Dotyczy: postępowania o udzielenie zamówienia sektorowego - nr sprawy: II/235/2015.

W związku z pytaniami Wykonawcy do postępowania sektorowego prowadzonego w formie przetargu pisemnego pn.: „Wykonanie dokumentacji projektowej dla zadania pn.: „Przebudowa obiektu mostowego nad potokiem Julka w Zabrze” - nr sprawy: II/235/2015, wyjaśniam:

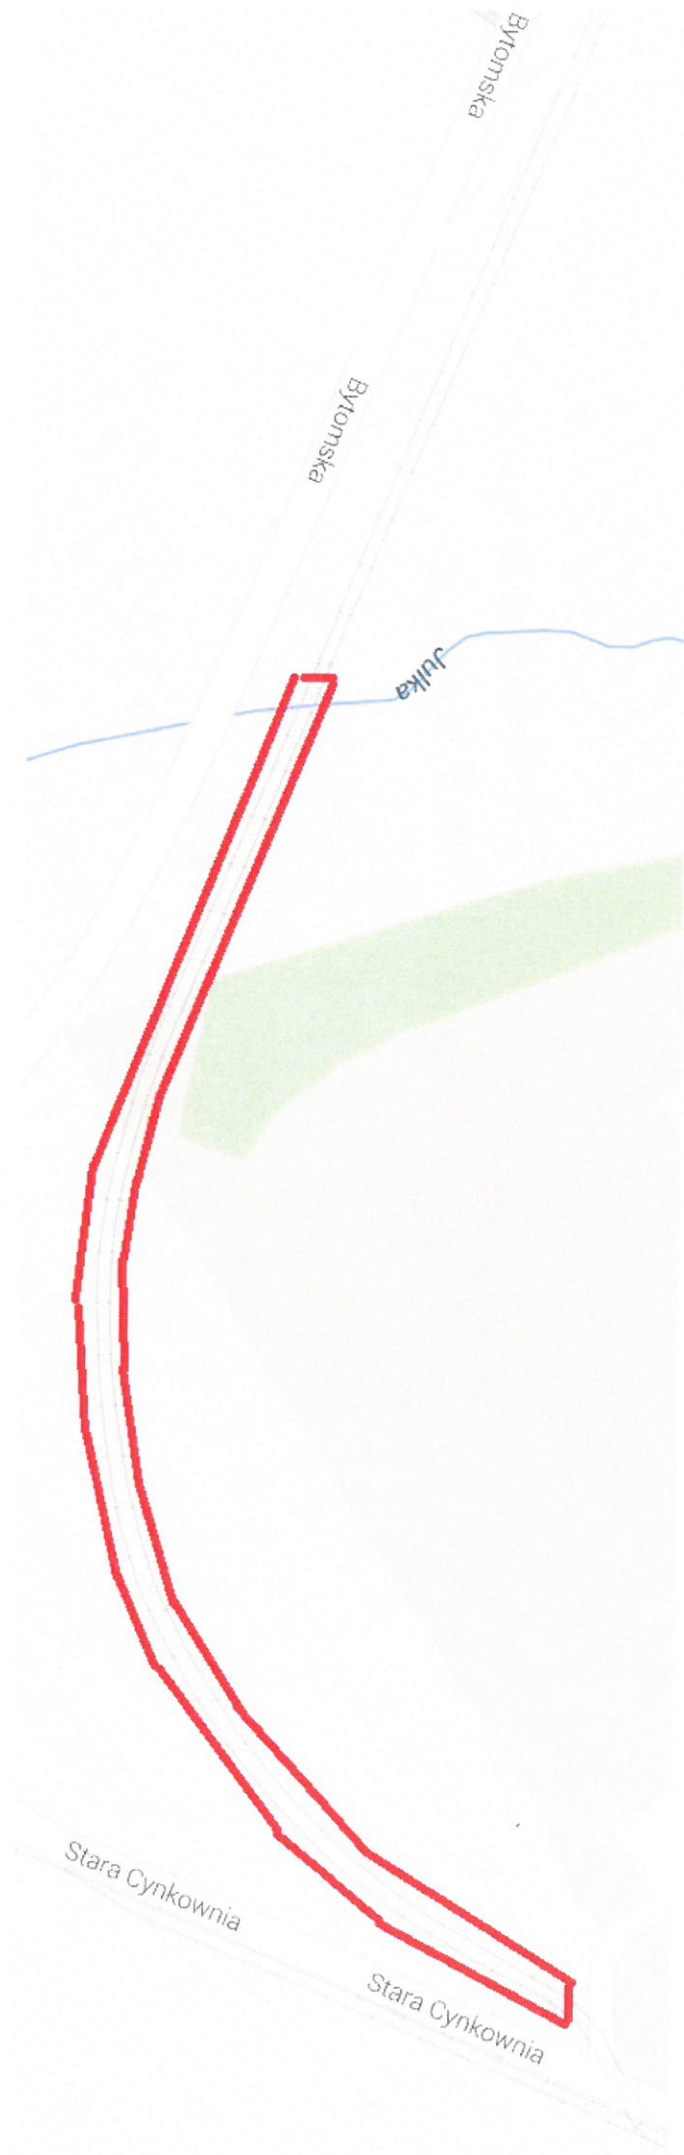
Prosimy o dokładne określenie w opisie przedmiotu zamówienia zakresu przebudowy torowiska tramwajowego. Bardzo prosimy o załączenie schematu z zaznaczonym początkiem i końcem inwestycji.

W załączeniu przedstawiamy schemat z zaznaczonym zakresem opracowania.
